Opinia Nr 008203

Wyników przeprowadzonych oględzin - ekspertyzy urządzeń grzewczo-kominowych

w budynku przy ul. Kombatantów nr 24/5 w Wałbrzychu
dotycząca urządzeń grzewczo-kominowych używanych przez MFC Sp. z o.o.

Opinia Nr 008187

08/187

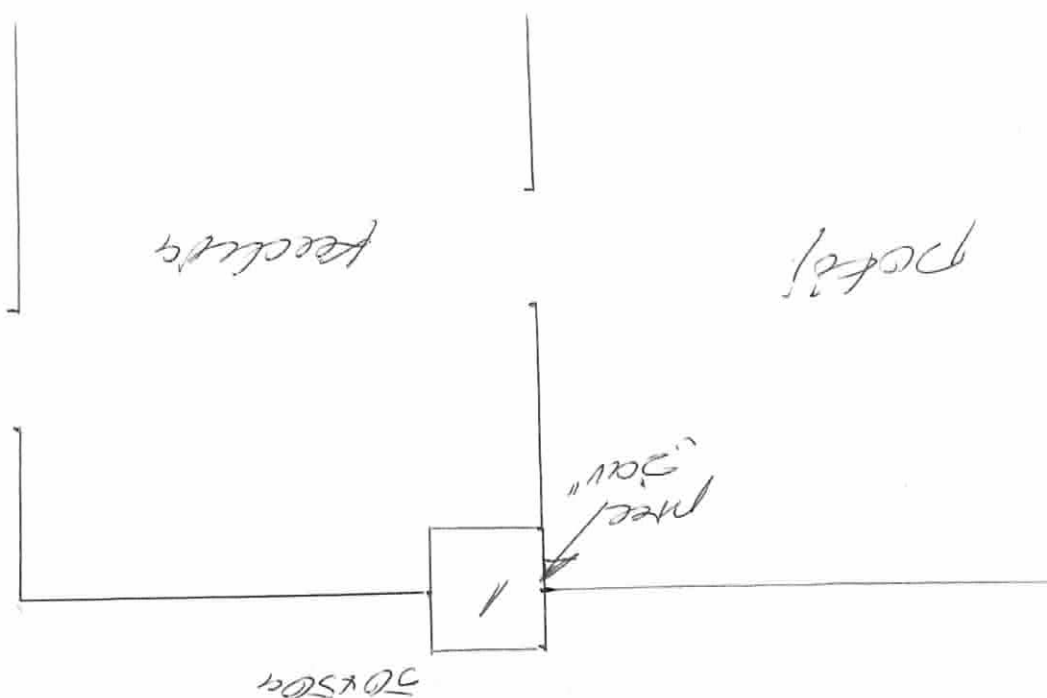
Pracę przeniesioną zaw. może być podłączona
do przewodu kominowego nr 4 o wym. 50x50cm.

Inne uwagi: Należy zapewnić dopływ powietrza z zewnątrz.
Cała PLV-budka należy wykonać.
Budka wentylacji w kuchni.
